三明恒大御龙天峰项目A地块 方案变更

2020. 10. 12

S-1号楼三层平面图

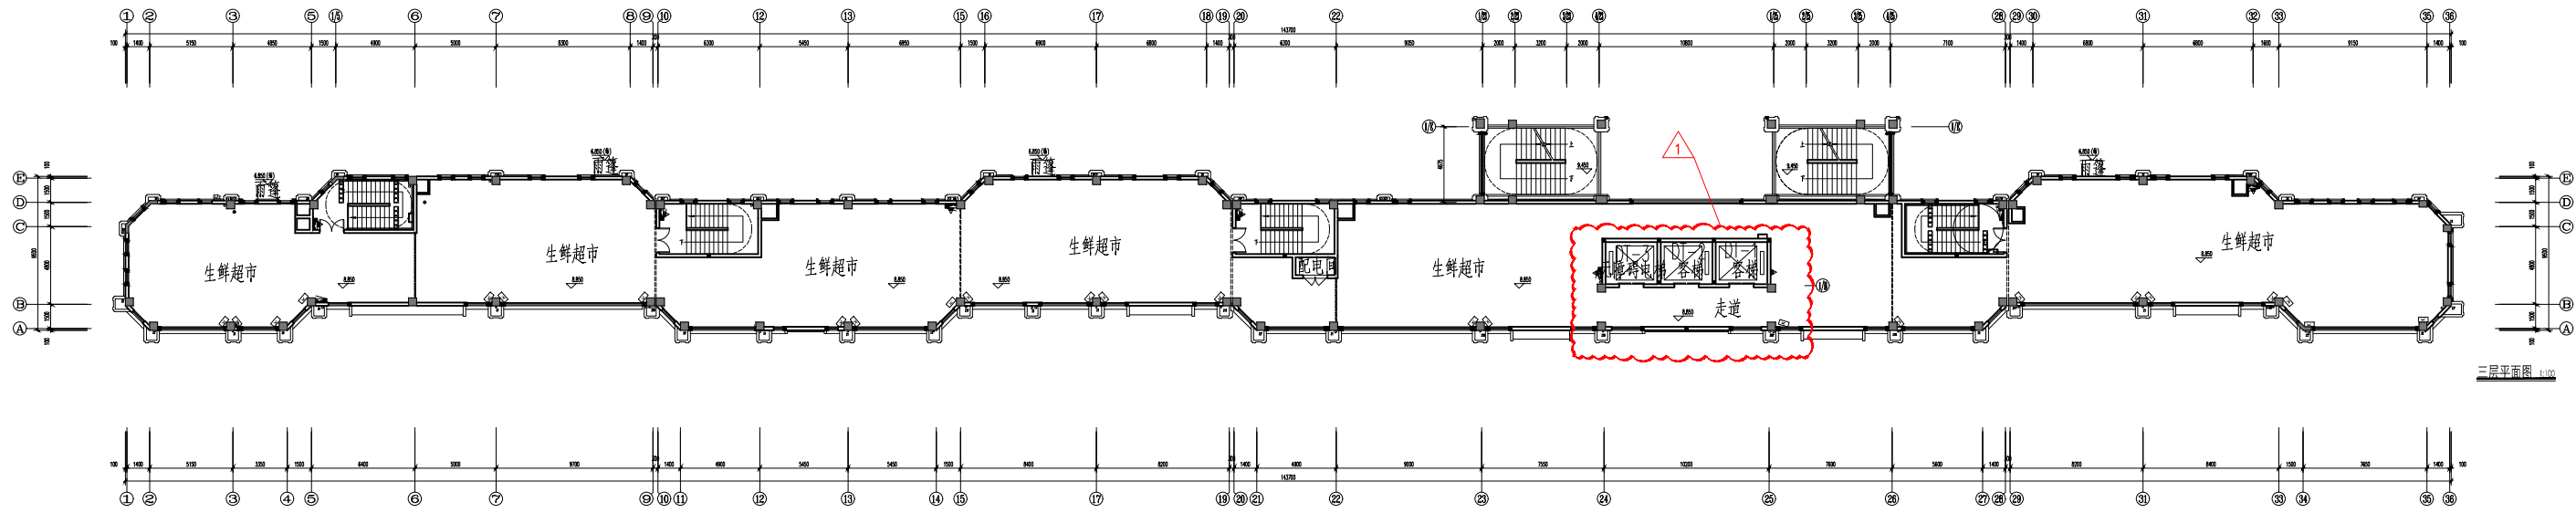
1、24轴交A轴~1/B轴，25轴交A轴~1/B轴处门取消，门垛墙体相应取消，候梯厅修改为走道。

S-2号楼二层平面图

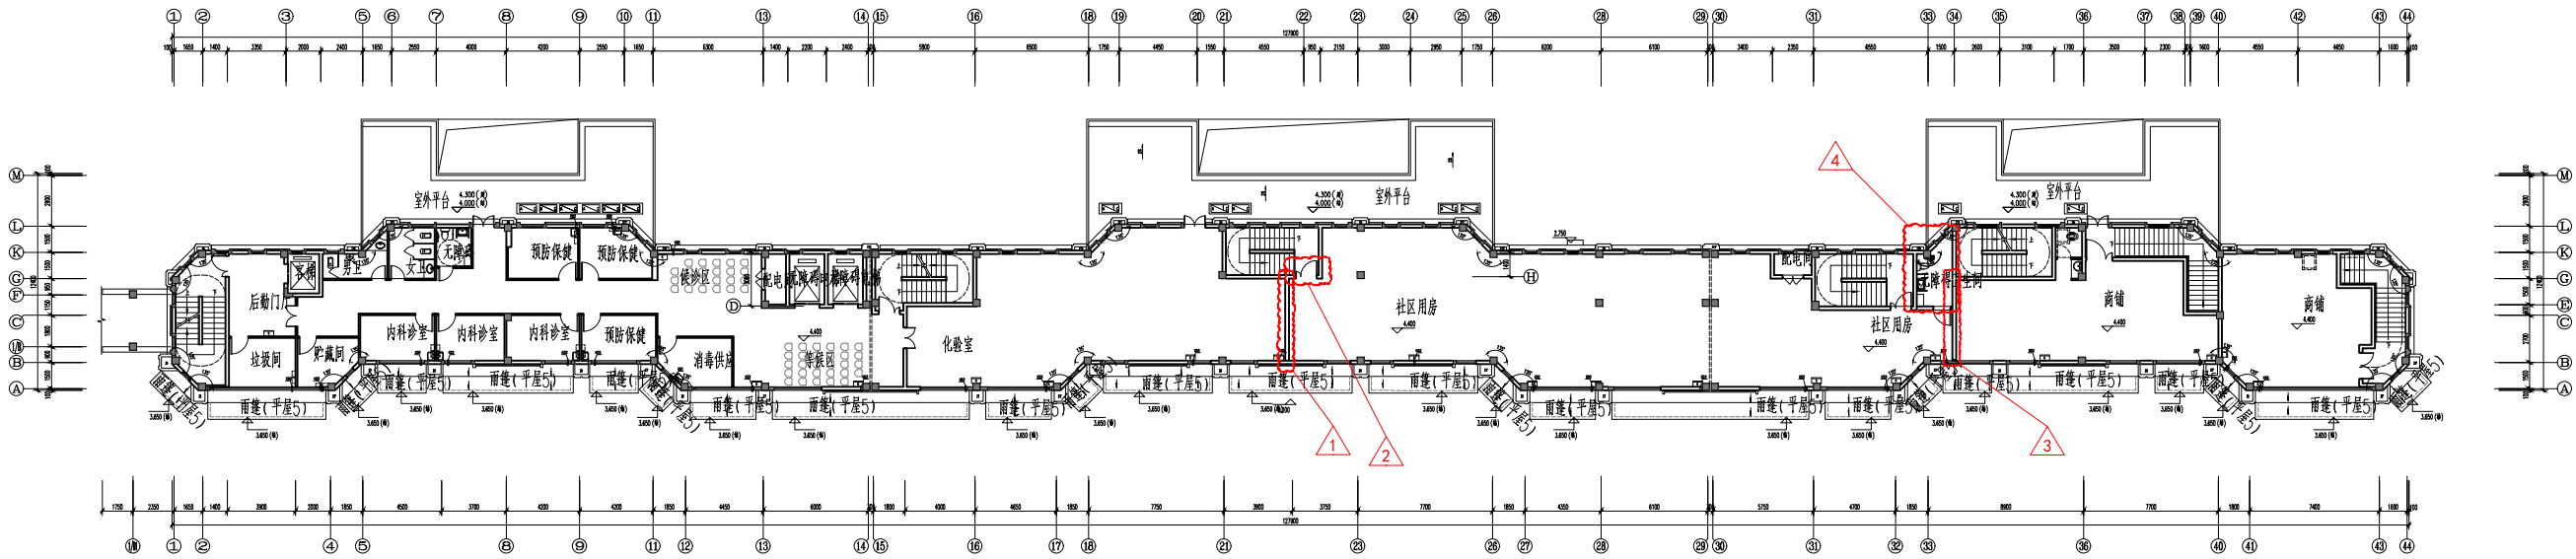
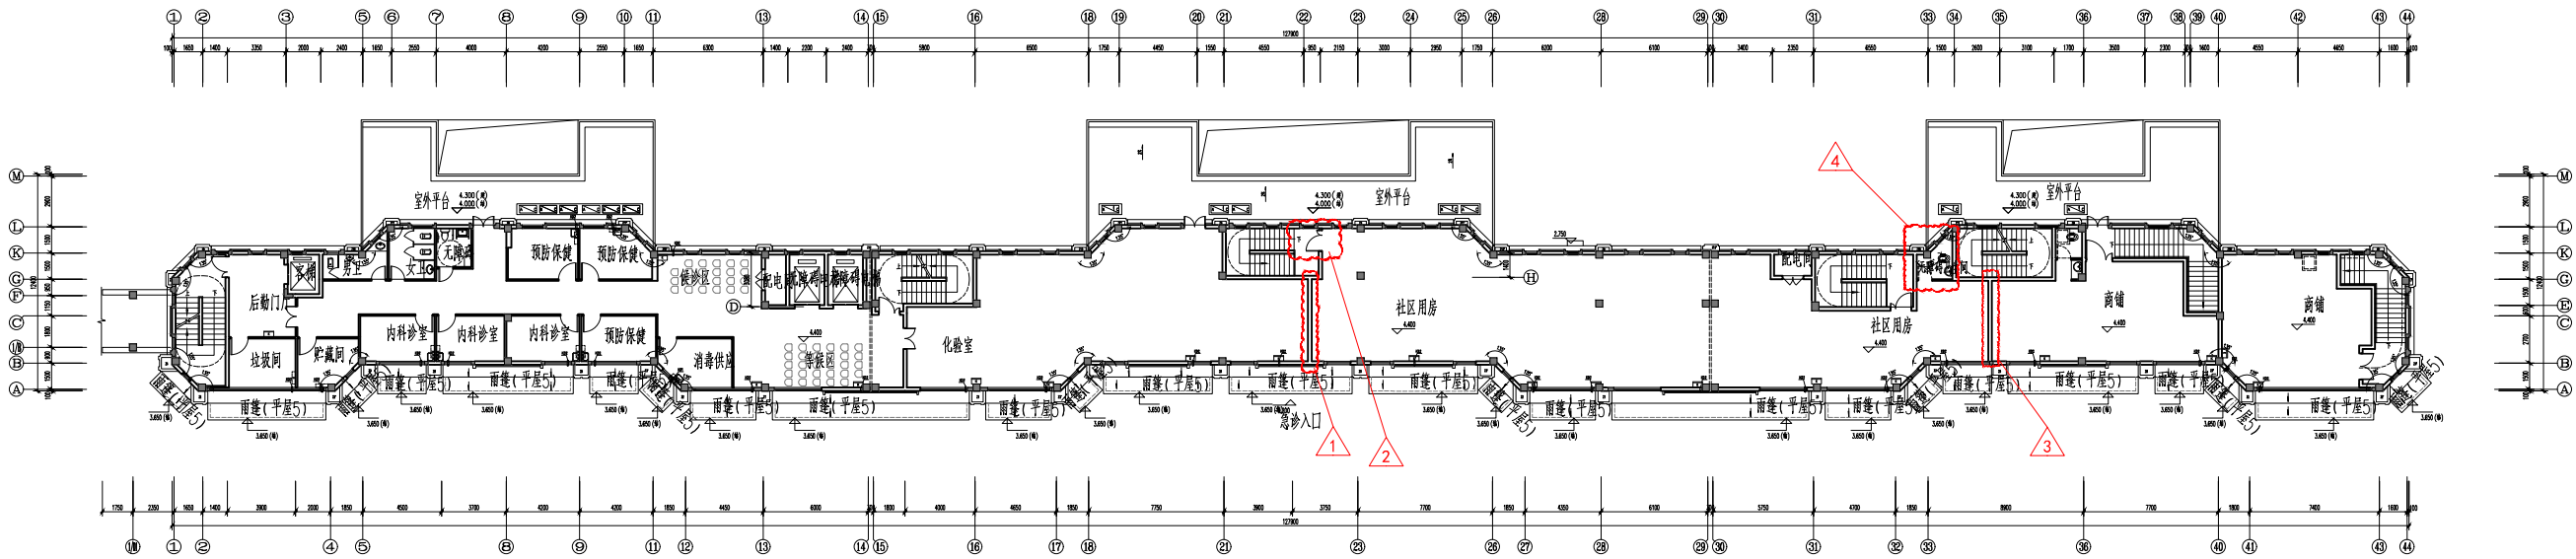
- 1、B~H轴交21~22轴处, 墙体右移1300;
- 2、H轴交22轴处楼梯间门, 调整到H~L轴交22~23轴, 为保证楼梯平台进深宽度, 此门不居中设置, 靠社区用房一侧设置;
- 3、B~G轴交34轴处, 墙体右移2050;
- 4、G轴交33轴处无障碍卫生间布局调整
